<p>Sitzungsvorlage</p> <p>Federführend: 61 Stadtplanungsamt</p> <p>Beteiligt:</p>	<p>Vorlage- Nr: VO/2015/1984-61</p> <p>Status: öffentlich</p> <p>Aktenzeichen:</p> <p>Datum: 11.11.2015</p> <p>Referent: Beese Thomas</p>						
<p>Rahmenplan "Uni-Schillerplatz"</p> <p>- Sachstandbericht</p> <p>- Ergebnis der Abstimmung des Rahmenplans mit den berührten Behörden, den sonstigen Trägern öffentlicher Belange sowie weiteren Organisationen und Verbänden</p> <p>- Beschluss des Rahmenplans</p>							
<p>Beratungsfolge:</p> <table border="1"> <thead> <tr> <th>Datum</th> <th>Gremium</th> <th>Zuständigkeit</th> </tr> </thead> <tbody> <tr> <td>02.12.2015</td> <td>Bau- und Werksenat</td> <td>Entscheidung</td> </tr> </tbody> </table>		Datum	Gremium	Zuständigkeit	02.12.2015	Bau- und Werksenat	Entscheidung
Datum	Gremium	Zuständigkeit					
02.12.2015	Bau- und Werksenat	Entscheidung

Rahmenplan "Uni-Schillerplatz"

für das Gebiet zwischen Schillerplatz, Nonnenbrücke, Clarissenweg und Am Zwinger

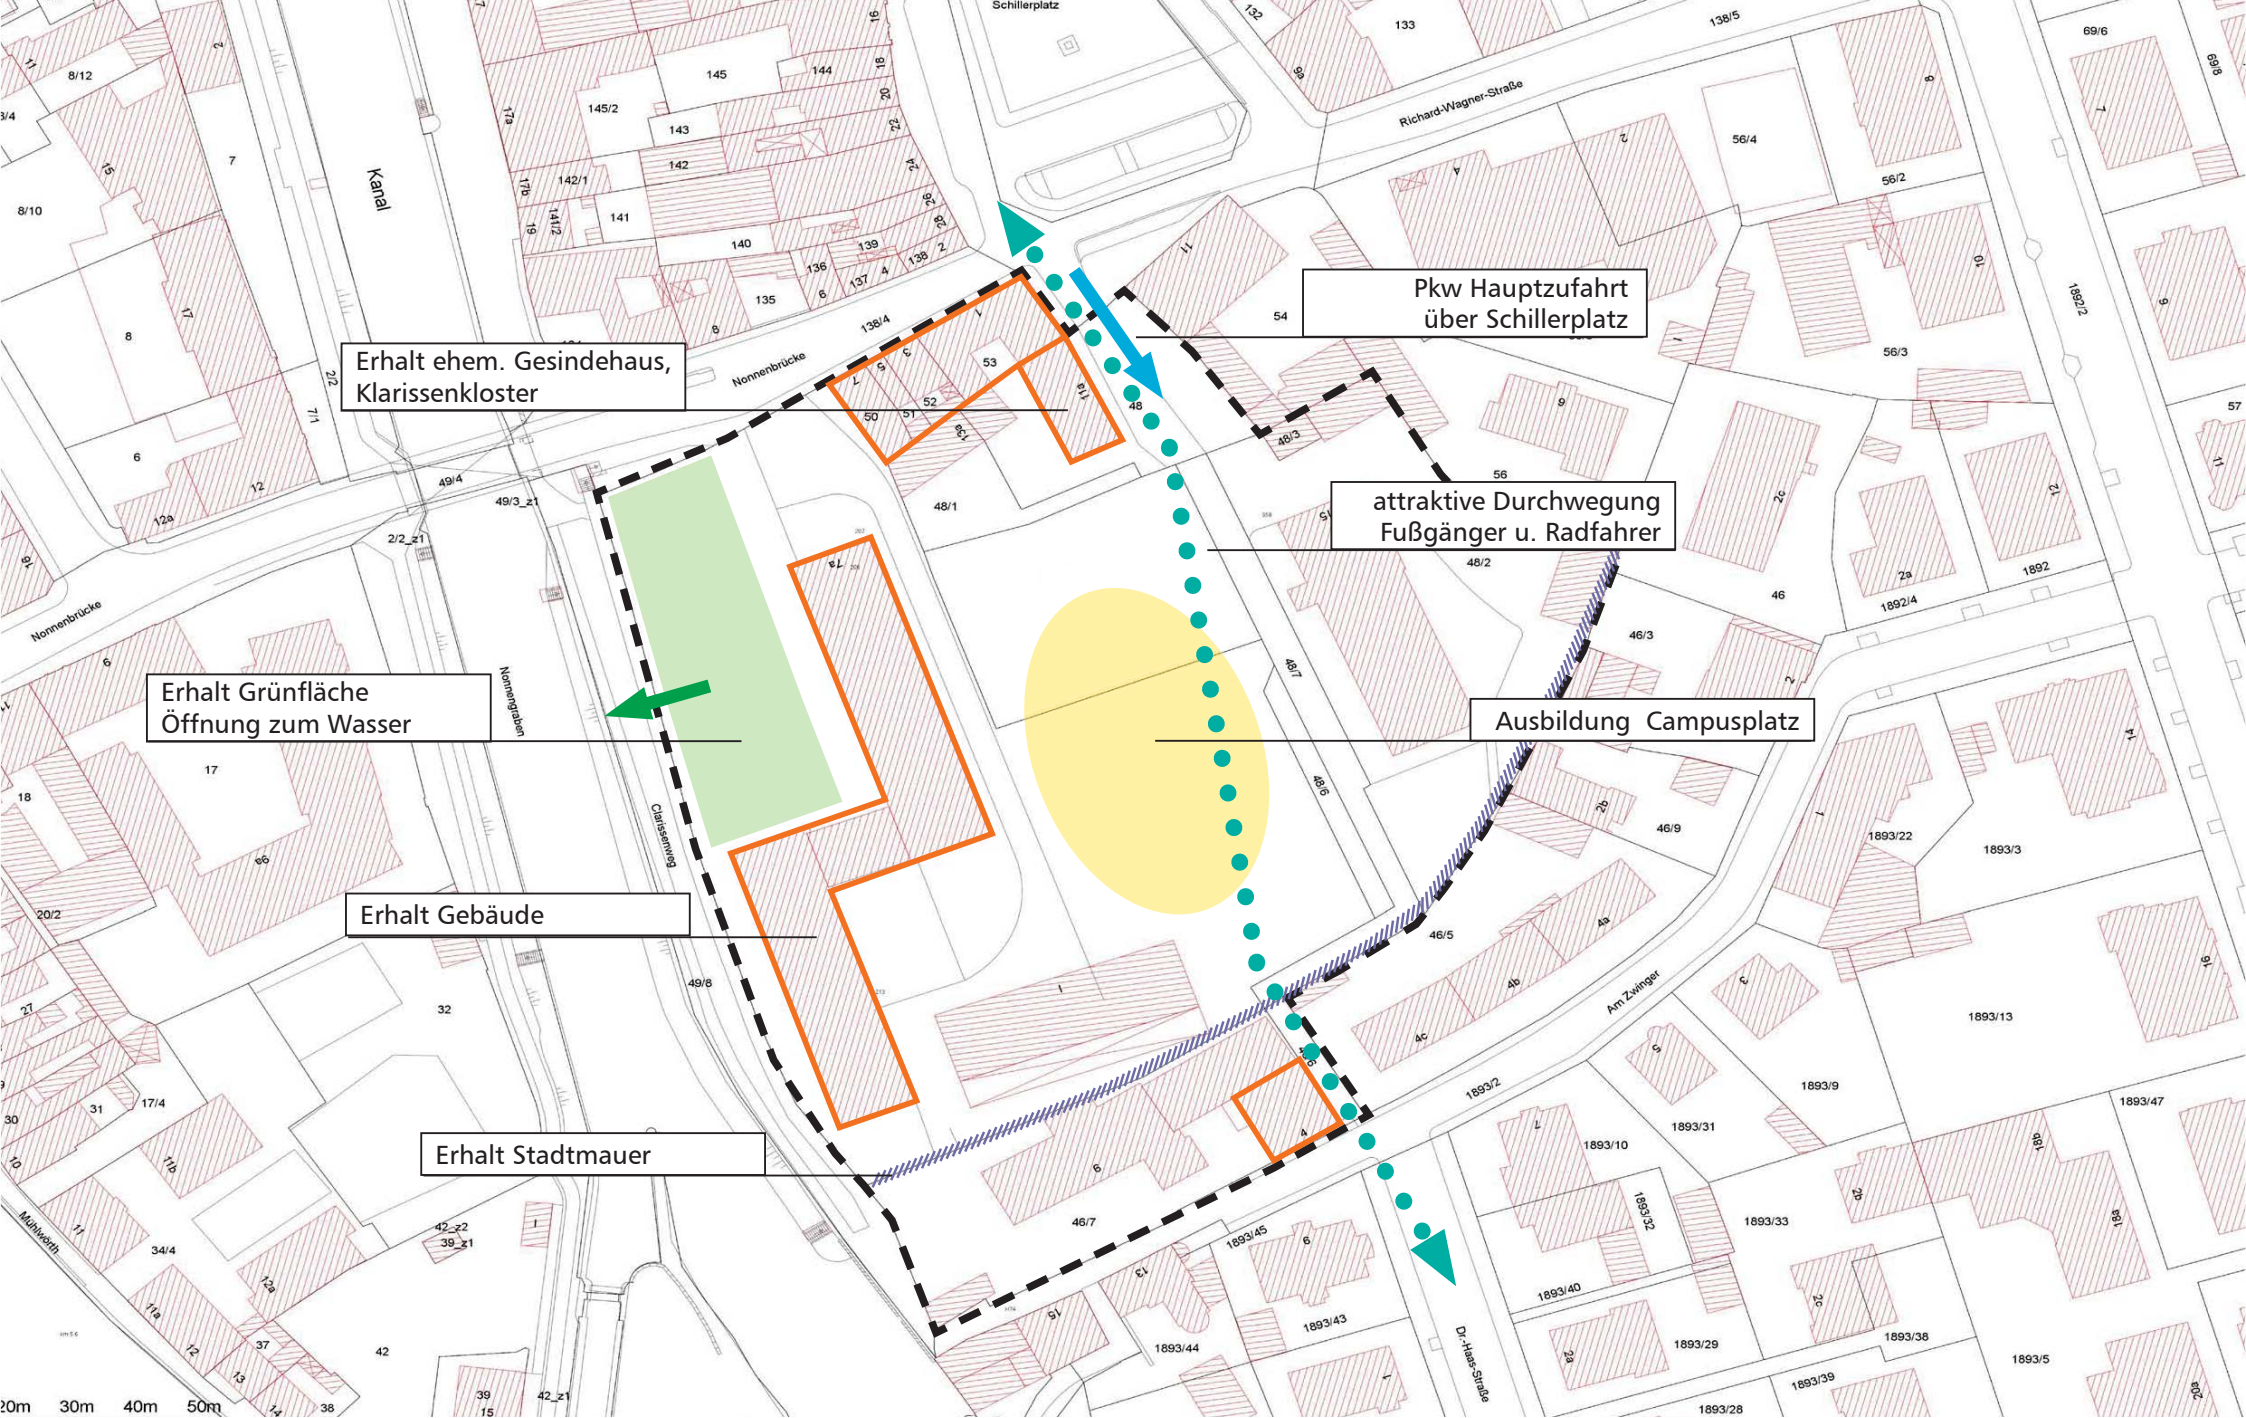
7.	Amt für Ländliche Entwicklung Oberfranken (ALE)	06.08.2015	<p><u>Stellungnahme zum Rahmenplan:</u></p> <ul style="list-style-type: none"> – Planung nimmt keine Rücksicht auf derzeitige Grundstücks/Eigentümerverhältnisse – Überplanung der Garage des Amtes für ländliche Entwicklung Oberfranken (ALE) (Fertigstellung 2009), sowie der Stellplätze in begrünte Bereiche – Treppenanlage zu Clarissenweg zieht Konsequenzen für den Freistaat nach sich (Bauunterhalt, Winterdienst, Sauberhaltung) – hoch sensibler Bereich nahe UNESCO-Welterbe – Planung erhöht Versiegelung der Flächen, steht im Widerspruch mit Bestandsstruktur – Erschließung über „am Zwinger“ führt zu massiver 	<ul style="list-style-type: none"> – Der Rahmenplan sieht in seiner Funktion keine konkreten Bauvorhaben vor, sondern eine zukunftsorientierte Entwicklung möglicher Baumaßnahmen im betrachteten Quartier. Bestehende Grundstücks/Eigentümerverhältnisse sowie noch in Nutzung befindliche Bestandsgebäude behalten ihren Bestandsschutz. Unabhängig hiervon soll der Rahmenplan die mögliche langfristige Entwicklung aufzeigen, um diese offen zu halten. – Eine Treppenanlage zur Verbesserung der fußläufigen Erschließung bedarf entsprechender Unterhaltsmaßnahmen. – Die unmittelbare Nähe zur Grenze des UNESCO-Welterbes zieht gerade einen sensiblen Umgang mit der geplanten Bebauung mit sich. Die Überlegungen des Rahmenplans tragen dem Rechnung. – Die Bestandsstruktur weist in den Freiflächen massive Versiegelung durch Verkehrs- und Parkplatzflächen vor. Die Entwicklung eines zentralen Campusplatzes bietet Möglichkeiten einer aufgelockerten Gestaltung der Freiräume.

11.	Amt für Ernährung, Landwirtschaft und Forsten Bamberg (AELF)	11.08.2015	<ul style="list-style-type: none"> - im Rahmenplan scheinbar völlige Auflösung des Standortes „AELF“ angedacht. - AELF ist mit insgesamt ca. 50 Mitarbeitern sowohl im „Dienstbotenhaus“ des ehem. Klarissenklosters (Schillerplatz 11a) als auch im Gebäude des Landkreises (Schillerplatz 15) untergebracht. - Eine Verlagerung des Standortes an die „Galgenfuhr“ wurde diskutiert und ist wünschenswert, wurde jedoch wieder auf Eis gelegt - in einem Fall der Verlagerung würde dem Vorhaben der Uni nichts entgegenstehen. 	<ul style="list-style-type: none"> - Eine mögliche langfristige Verlagerung des Standortes der „AELF“ in die „Galgenfuhr“ und das dort angedachte „Grüne Zentrum“ wird als eine sinnvolle Option erachtet, ist aber nicht Prämisse oder Anlass des Rahmenplanes. Die Planungsziele des Rahmenplans sehen für die Zukunft eine dann mögliche neu entwickelte Gebäude- und Nutzungsstruktur auf dem bestehenden Standort des AELF mit Landwirtschaftsschule vor.

12.	Otto-Friedrich-Universität Bamberg	12.08.2015	<ul style="list-style-type: none"> - Verschiebung des geplanten Neubaus ist aus bautechnischen Gründen nicht möglich, ebenso lassen dies die Eigentumsverhältnisse nicht zu - Gebäudeteile am Zwinger 4/6 werden zukünftig saniert und gegebenenfalls langfristig betrachtet einem universitären Neubau weichen - Die Lage des geplanten Gebäudes ist von größtmöglichem Abstand zum ALE und Abtragung der Abstandsflächen auf das Grundstück des 	<ul style="list-style-type: none"> - Sinn eines Rahmenplanes ist es, langfristige städtebauliche Entwicklungen aufzuzeigen, welche auch über heutige Eigentumsverhältnisse hinausweisen können. - Der Rahmenplan sieht ein Entwicklungspotential für die Gebäudeteile „Am Zwinger 4/6“ für eine universitäre Nutzung im Bestand oder auch als kompakter Neubau. - Eine reine Planung auf Grundlage der Abstandsflächen ist im städtebaulichen Sinn nicht mit den Zielvorstellungen des

Nr.		Schreiben v.	Stellungnahme	Behandlungsvorschlag
			<p>Landkreises geprägt und ist nicht deckungsgleich mit dem Rahmenplan ausführbar</p> <ul style="list-style-type: none"> - Verschiebung der Tiefgaragenzufahrt Richtung Süden nicht denkbar (Beeinträchtigung Bestand) - Grundrissorganisation und Eigentumsverhältnisse auf quadratische Struktur ausgelegt - Eine lockere (Wohn)Bebauung ist auf dem Grundstück Fl.Nr.46/7 nicht vorgesehen. Es würde für universitäre Zwecke ein kompakter Baukörper angestrebt werden. 	<p>Rahmenplans vereinbar.</p> <ul style="list-style-type: none"> - Eine Verschiebung der Tiefgaragenzufahrt wäre nicht in Richtung Süden, aber in Richtung Norden denkbar, da somit sowohl der Bestand, Teile der Stadtmauer, als auch der Fuß- und Radverkehr weniger beeinträchtigt würden. - Kenntnisnahme; - siehe oben (Gebäudeteile „Am Zwinger 4/6)

18.	Staatliches Bauamt Bamberg	31.08.2015	<ul style="list-style-type: none"> - Das Staatliche Bauamt sieht die Planung kritisch - Weshalb der vorliegende Rahmenplan-Entwurf die drei zentralen neuen Baukörper in einer, mit dem „Neubau für Orientalistik“ unvereinbaren Art und Weise anordnet bleibt unverständlich (siehe Plan mit Eintragung Neubau Orientalistik). - Die im Rahmenplan lediglich zwei-geschossige Bauweise für die Ersatzgebäude „Rupp & Hubrach“ wird als kritisch betrachtet. - Enges Festhalten am Bestandgebäude „ALE“ (Amt für Ländliche Entwicklung Oberfranken) wird in Frage gestellt. - aufgrund fehlender Grundstücke des Freistaates im Innenstadtbereich ist die Universität als ausgewiesene Innenstadt-Universität ein elementares Anliegen, das Grundstück mit einer möglichst flächenoptimierten Bebauung beplanen zu können. - Bauamt würde eine Verdichtung im Zuge Rahmenplan begrüßen, da der Flächenbedarf der Hochschule künftig weiter steigen dürfte. - Der vorliegende Rahmenplan-Entwurf wird aufgrund des aktuellen Planstandes „Neubau Orientalistik“ kritisch gesehen. Um eine 	<ul style="list-style-type: none"> - Kenntnisnahme - Die Anregung wird aufgenommen. Der Rahmenplan sieht für das Baufeld „Am Zwinger 4/6“ eine dreigeschossige Bebauung vor. - Kenntnisnahme - Die Anregung wird aufgenommen. Die im Rahmenplan dargestellten Baufelder wurden entsprechend der aktuellen Planung der Universität angepasst.

Bedingt durch die Anregungen aus der Abstimmung mit den berührten Behörden, den sonstigen Trägern öffentlicher Belange sowie weiteren Organisationen und Verbänden ergeben sich Änderungen und Ergänzungen im Entwurf des Rahmenplans in der Fassung vom 02.12.2015 (Anlage 1).

- Durch ein leichtes Verrücken der um den Campusplatz organisierten Gebäude nähert sich der Rahmenplanentwurf den Zielvorstellungen der Universität an. Die Tiefgarageneinfahrt befindet sich weiterhin innerhalb der Baufelder um eine konfliktreiche Erschließungssituation über die Straße „Am Zwinger“ zu entschärfen und dem öffentlichen Fuß- und Radverkehr ausreichend Raum zu geben.
- Der mögliche Neubau im Bereich „Am Zwinger 4 und 6“ wird als kompakter, langgestreckter dreigeschossiger Gebäudekörper dargestellt, um hier eine universitäre oder ähnliche Nutzung besser organisieren zu können.
- Der gesamte Baumbestand im Planungsgebiet wurde aufgenommen und ergänzt und die in der Planung entfallenden Bäume wurden gekennzeichnet.
